■仕様変更箇所

＜外観＞ ※写真は一例

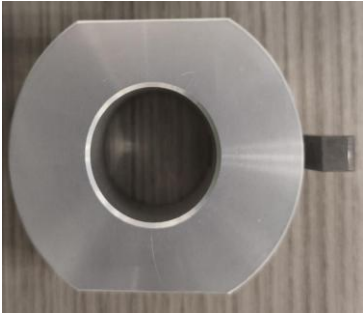
Type	変更点	変更前	変更後
WSC／WSCM／WSCB	材質(レバー部)	S45C	S45C相当
	表面処理(レバー部)	タフトライド®	窒化処理
WSC	外観(色味)	光沢なし	光沢あり

【変更前】光沢なし

【変更後】光沢あり

※カタログ記載の硬度は変更ございません。
